Mission régionale d'autorité environnementale

**Avis délibéré sur la nécessité d'actualiser l'étude d'impact
du projet de renouvellement urbain du quartier des
Tarterêts à Corbeil-Essonnes (91)**

N° AAPJIF-2023-001
du 16/08/2023

Illustration 2: carte de la principale zone appelée à évoluer dans le cadre de la modification du projet. Il s'agit de la partie centrale du projet. Les évolutions ont trait pour l'essentiel aux espaces publics.

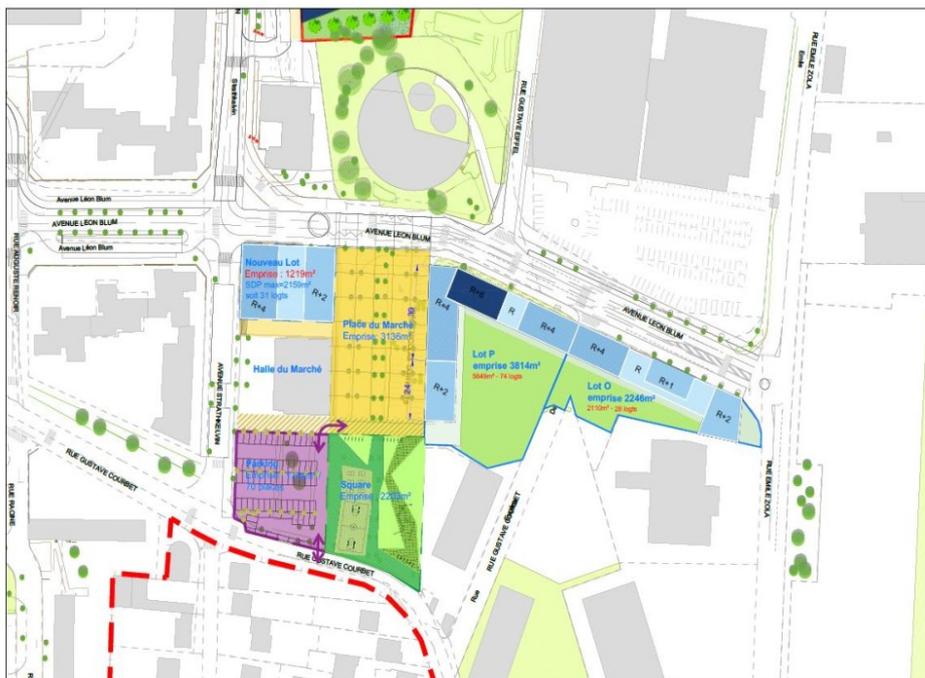
- Suppression de la rue et stationnements Nicolas de Tarterêts (66) places
- Extension de la place du marché jusqu'aux rives de l'îlot P (2649m² -> 3138m²)
- Translation et réaménagement du square en alignement avec la nouvelle place, créant une continuité d'espaces publics différenciés dans l'axe de la chaufferie, support d'un îlot de fraîcheur (2219m² -> 2203m²)
- Reconstitution d'un parking 67 places, facilement accessible depuis la rue Gustave Courbet (parking des Forains pour les jours de marché)
- Construction d'un nouvel îlot à l'angle de l'avenue Strathkelvin / rue L. Blum :
 - commerces/activités à définir
 - logements sur socle
- Constitution d'un rez-de-ville actif sur la rive Est de la place et le long de l'avenue Léon Blum
- Cœur d'îlots paysagers
- Réaménagement des espaces autour de la chaufferie (en fonction de sa programmation)
